球磨川流域治水協議会
熊本県知事 蒲島郁夫様
国土交通省 九州地方整備局長 村山一弥様
八代市長 中村博生様
人吉市長 松岡隼人様
芦北町長 竹崎一成様
錦町長 森本完一様
あさぎり町長 尾鷹一範様
多良木町長 吉瀬浩一郎様
湯前町長 長谷和人様
水上村長 中嶽弘継様
相良村長 吉松啓一様
五木村長 木下丈二様
山江村長 内山慶治様
球磨村長 松谷浩一様
気象庁 熊本地方气象台 台長 板東恭子様
農林水産省 九州農政局 局長 横井績様
林野庁 九州森林管理局 局長 小島孝文様

清流球磨川・川辺川を未来に手渡す流域郡市民の会 共同代表 岐部明廣
美しい球磨川を守る市民の会 代表 出水 晃
子守唄の里・五木を育む清流川辺川を守る県民の会 代表 中島 康
代表連絡先 熊本市西区島崎 4-5-13 中島康 電話 090-2505-3880

球磨川流域治水協議会に関する意見書

【補足説明資料】

↓益田川ダムのスクリーン

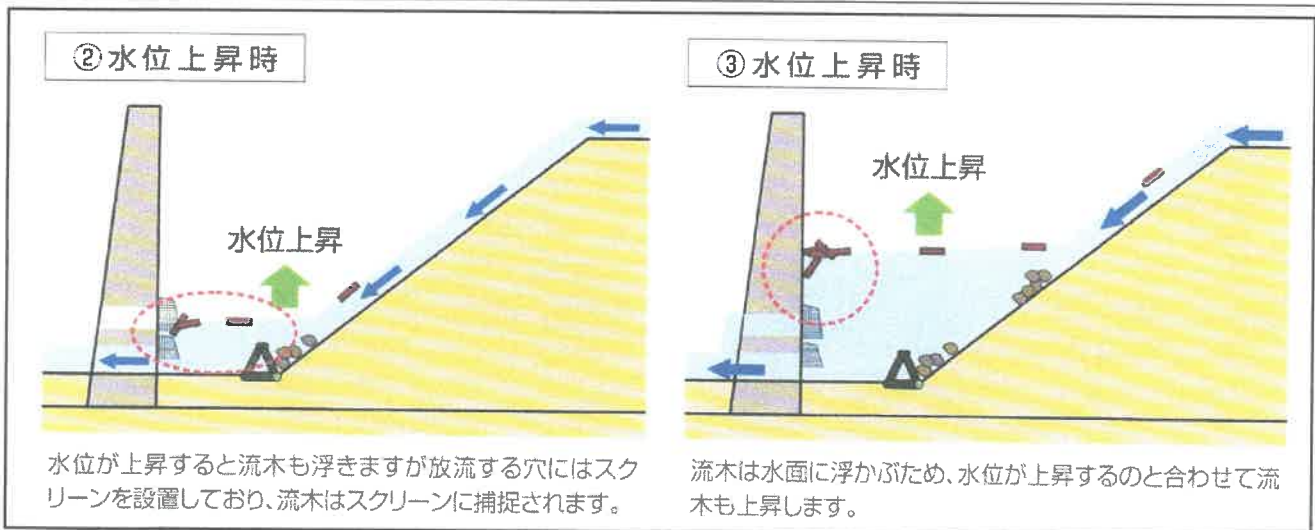
現在、全国で5つの流水型ダムが運用されている。川辺川ダムは、既存最大の益田川ダムと比べると、総貯水量で約20倍、集水面積で約5倍、湛水面積(水没面積)で約7倍の、けた違いの巨大ダムである。流水型ダム(穴あきダム)の最大の弱点は、穴がダムの下部にあるために、洪水時に流れる大量の流木や土砂、岩石などがダムの穴に押し寄せ、穴がふさがる点である。

国土交通省は流木対策として、各流水型ダムの上流に流木を受止めるスリットダムを造ったり、穴の上流側をすき間20cmのスクリーン(柵)で覆っている。しかし、大量の流木や岩石等がひっきりなしに流れる洪水時の河川の状況を考えると、スリットダムやスクリーンはたちまち流木等でふさがってしまうことが容易に想像できる。昨年12月23日の学識経験者等の意見を聴く場では、「スクリーンが流木でふさがらないように、ダムの上の方まで円筒形であればよい(九州大学名誉教授小松利光氏)」との発言もあった。国土交通省が情報開示した資料「立野ダム洪水吐きの放流能力について」【←検索】によると、ダム満水時の立野ダム(建設中)の「穴」(下段常用洪水吐き)の放流量は、毎秒833 m³。速さになおすと、時速約120kmにもなる。

↑「立野ダムの穴をふさぐ流木がダムの水位が上がると浮いてくる」と主張する国交省資料(ホームページより)

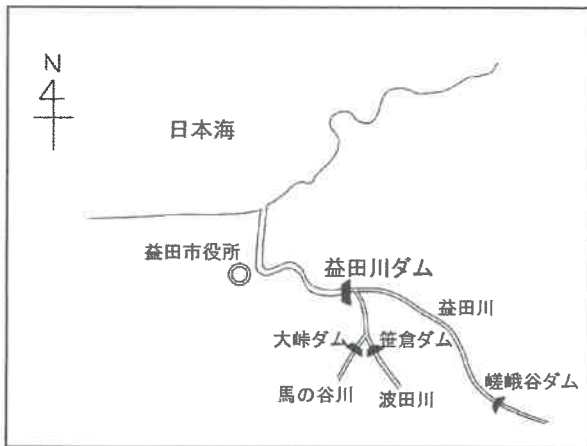
模型実験に使用したラミン材やツマヨウジは、乾燥した木材である。洪水時に川を流下してくる木材は、水を含み非常に重くなっている。また、洪水時に実際に流れる流木は円柱ではなく、枝葉や根がついており、当然曲がったり直径が変化したりしている。模型実験では、それらが絡み合っ
 てスクリーンに貼り付いた場合を想定していない。

流木を穴が吸い込む力は、流木の浮力よりもはるかに大きいのは明らかであり、国土交通省の主張は、あり得ないことである。また、立野ダムの穴が流木等でふさがった状態で、ダムに水がたまってしまった場合、洪水後も流木の撤去は不可能である。

●益田川ダムの例

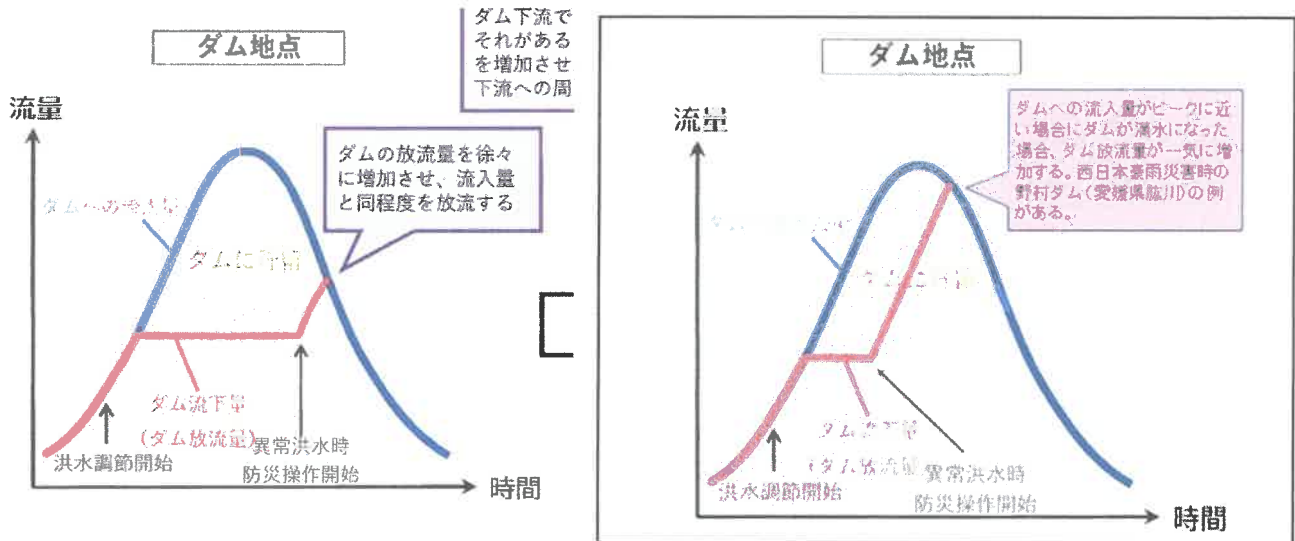
既存の流水型ダムである益田川ダムは、「運用開始から穴が流木などでふさがったことはない」と説明されている。しかし、益田川ダムの上流には、本流(益田川)に嵯峨谷ダムが、支流(波田川)に笹倉ダムが、もう1つの支流(馬の谷川)に大峠ダムがある。つまり、洪水時に益田川ダムに流れ込むはずの流木や土砂などの大半は、上流にある3つの既存のダムでカットされ、益田川ダムには流れ込まない。

↑ 第 2 回球磨川流域治水協議会資料 67 ページ ↑ 流入量ピーク付近での緊急放流のイメージ
【左図に加筆】

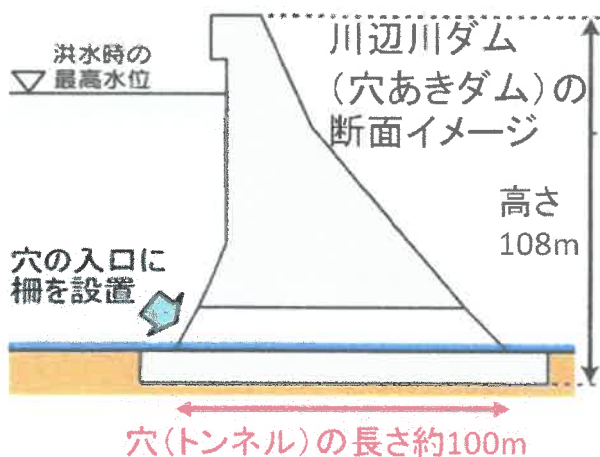
球磨川流域治水協議会資料に、川辺川ダムの異常洪水時防災操作（緊急放流）を行った場合を想定した資料がある。しかしその想定は、ダムへの流入量が少ない場合の想定であり、ダムへの流入量がピークに近い場合にダムが満水になった場合の想定はされていない。ダムへの流入量がピークに近い場合にダムが満水になった場合、ダム放流量が一気に増加する。2018年7月7日の西日本豪雨災害時の野村ダム（愛媛県肱川）の例がある。全国で5つの流水型ダムが運用されているが、いずれのダムも上部に緊急放流するための大きな穴がいくつも並んでいる。

↓ 第2回球磨川流域治水協議会資料 88 ページ

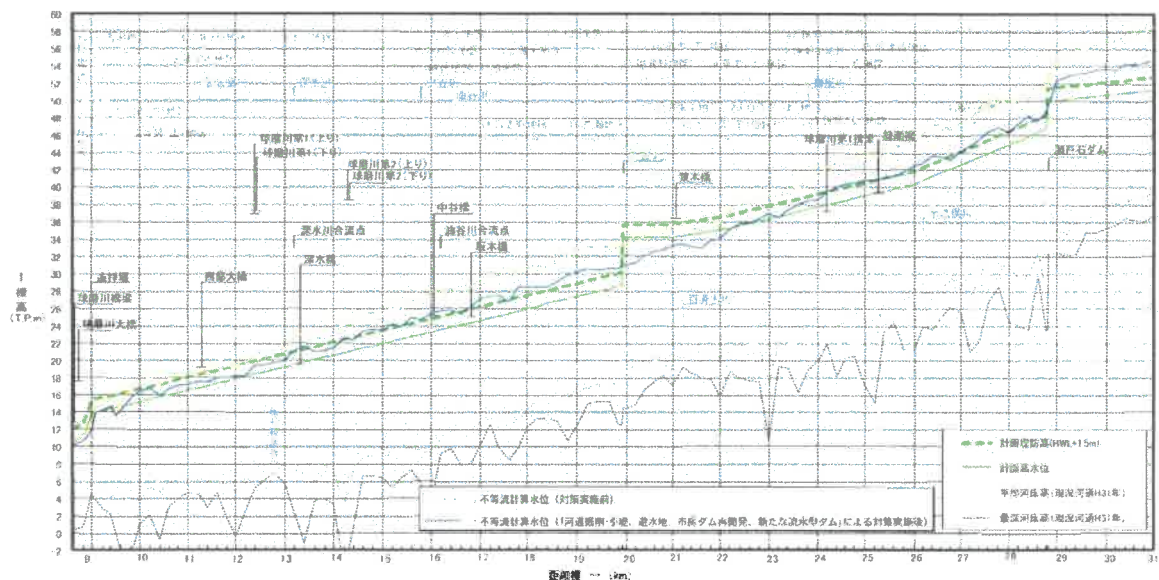
球磨川流域治水協議会の資料によると、全ての対策を実施した後も瀬戸石ダム周辺では不等流計算水位が計画堤防高を上回っている。対策は、瀬戸石ダムの撤去しかない。
